Dok. ansvarlig: JSK  
Sekretær:  
Sagsnr.: s2021-080  
Doknr: d2021-1485-4.0  
27-01-2021

## Dansk Energi høring af klimastatus og -fremskrivning 2021

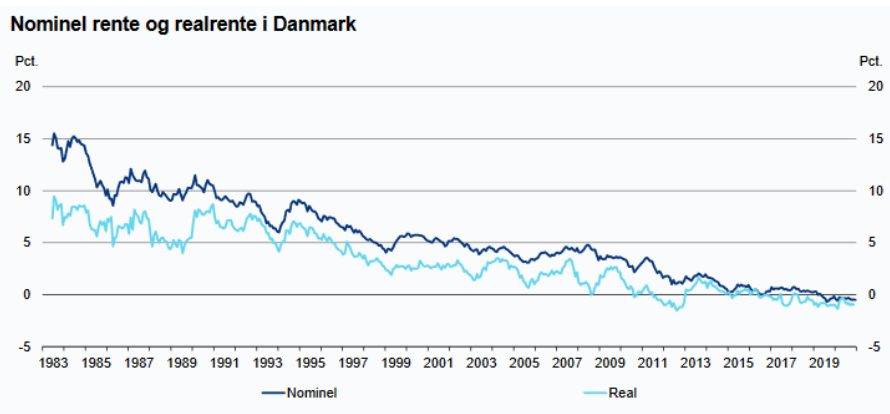
Fremskrivningen af den økonomiske vækst tager ikke højde for anden runde COVID-19 lukninger

Fremskrivningen af den økonomiske vækst tager ikke højde for anden nedlukning af samfundet som følge af COVID-19 epidemien. Et mere retvisende estimat for den økonomiske vækst på kortsigt må forventes at kunne fås på baggrund af Økonomisk Redegørelse 2020. Det fremgår ikke eksplicit hvilken renteutvikling, der lægges til grund i klimafremskrivning. Men det må antages, at der anvendes et generelt stigende renteniveau mod 2030? Det vil være interessant at belyse konsekvens, hvis det nuværende 10-årige lave realrente fortsætter.

Figur 1 Ladehastighed for Audi e-tron nærmer sig den maksimale ladehastighed for en 175 kW lader.<sup>4</sup>

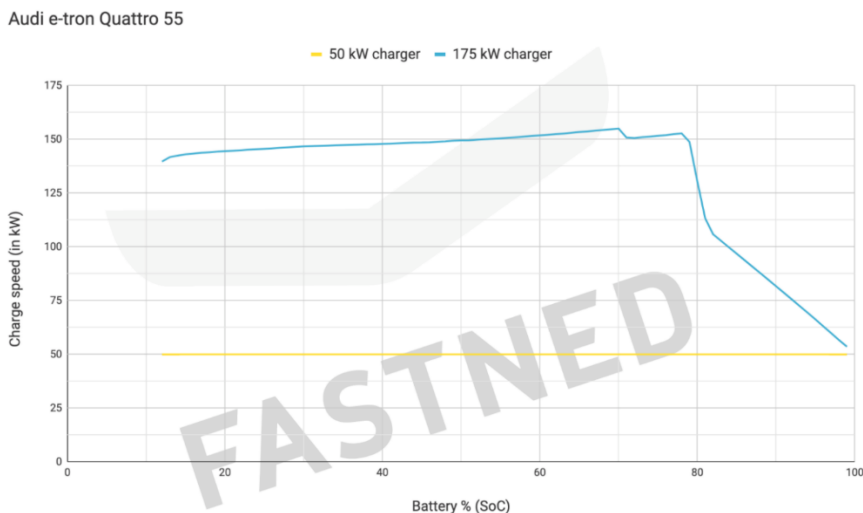
Vi forventer samtidig, at bilernes gennemsnitlige ladehastighed nærmer sig den maksimale ladehastighed. Audi e-tron er et eksempel på den udvikling, hvor ladehastigheden ligger tæt på den maksimale ladehastighed i hele spændet fra 10 % opladt til 80 % opladt (se figur 1 nedenfor). Det betyder samlet set, at vi forventer de gennemsnitlige ladehastigheder vil nærme sig de maksimale ladehastigheder væsentlig hurtigere, end det er angivet i tabel 8 i forudsætningsnotat 5A.
